## CAEN LA MER HABITAT

### OPERATION D'AMENAGEMENT DE LA FOLIE COUVRECHIEF

**MEMOIRE EN REPONSE A L'AVIS DE LA MRAE NORMANDIE  
N°2024-5430 DU 02 AOUT 2024**

Schéma 4 : Répartition de la consommation domestique par usage (CIEAU.com)

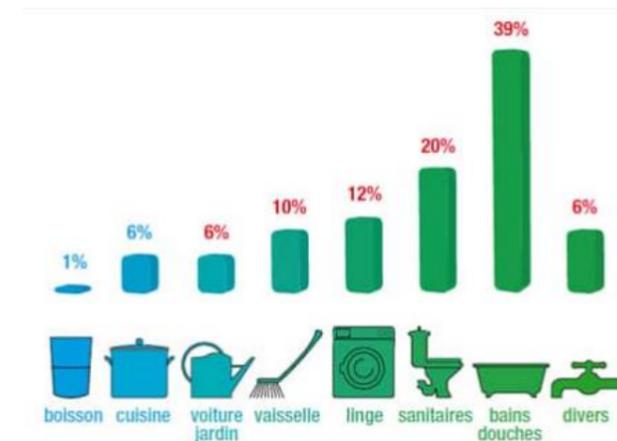
*L'autorité environnementale recommande de préciser le bilan des surfaces imperméabilisées du fait du projet par rapport à la situation actuelle. Elle recommande d'évaluer et de garantir l'effet des mesures de prévention des pollutions liées au rejet des eaux de voirie et de mettre en place un suivi de la qualité de ces eaux. Elle recommande également de décrire les caractéristiques des dispositifs de récupération de la ressource en eau envisagés et de préciser les volumes prévisionnels d'eau dont ils pourront permettre l'économie.*

On peut malgré tout estimer le volume d'eau potentiel récupérable en utilisant des ratios sur la base de la surface de toiture mobilisable. La surface de toiture projetée sera de 5 000m<sup>2</sup> environ (dont de 2 200m<sup>2</sup> de toiture végétalisée). En considérant que la hauteur moyenne des précipitations sur Caen est de 740 mm/an. Le volume récupérable sur les toitures peut être évalué à environ 3 400m<sup>3</sup> (prise en compte d'une part des toitures végétalisées où une part des eaux seront évapotranspirées). En considérant, une production d'eau potable supplémentaire estimée de l'ordre de 41 975m<sup>3</sup> par an, les dispositifs de récupération d'eau de pluie pourra répondre au maximum à 8% des besoins projetés. Si l'on considère la répartition de la consommation suivante (source : Centre d'Information sur l'Eau), le volume d'eau potentiel récupérable pourrait répondre aux besoins extérieurs (arrosage, nettoyage voiture, ...) car il représenterai un besoin de 2 500m<sup>3</sup> environ (6% des besoins).

Schéma 5 : Modélisation de l'occupation des sols et estimation des températures au sol en situation actuelle (INGETEC)

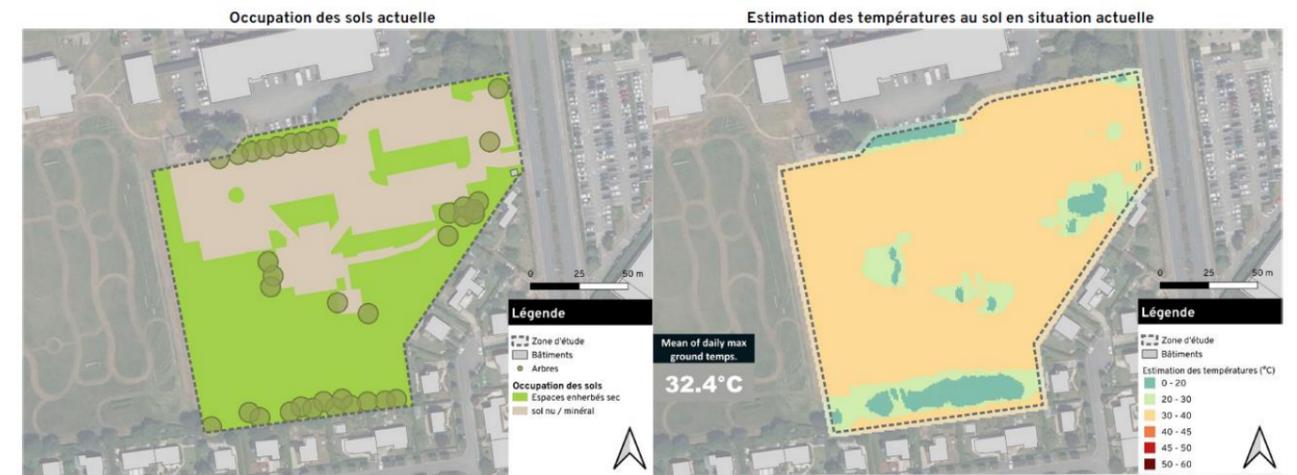
*L'autorité environnementale recommande de réaliser une analyse évaluant les effets du phénomène d'îlots de chaleur urbains dans le secteur du projet à l'état actuel et à l'état projeté compte tenu des projections nationales récentes relatives au changement climatique et de définir en conséquence des mesures de réduction adaptées.*

Afin de répondre à la recommandation n°4, une étude îlot de chaleur urbains a été réalisée par le BET Ingetec. Cette étude a permis de modéliser un carroyage de températures au sol permettant d'analyser l'impact du phénomène ICU sur le site à différents stades : état initial ; état projeté à T0 et état projeté à T+20 ans. Ce rapport est annexé au présent mémoire en réponse. Les conclusions de l'étude sont reprises ci-dessous.

A l'état actuel du site, lors d'une journée la plus chaude de l'année, la moyenne des températures maximales au sol est d'environ 32,4°C.

Au stade de la réalisation du projet (T0), les aménagements du site permettront de réduire la moyenne des températures au sol de 5°C par rapport à l'état initial (grâce à l'utilisation de matériaux possédant un meilleur indice albedo, à l'ombrage des bâtiments, et dans une moindre mesure la nouvelle végétation).

A l'horizon 20 ans après la réalisation du projet, la réduction de températures maximales est estimée à 10,4°C. Ce rafraîchissement supplémentaire obtenu par rapport à la situation T0 est liée à la croissance du patrimoine arboré, à sa pleine capacité à produire des ombres (effet de masque contre les rayonnements) et à réguler son environnement thermique par évapotranspiration.
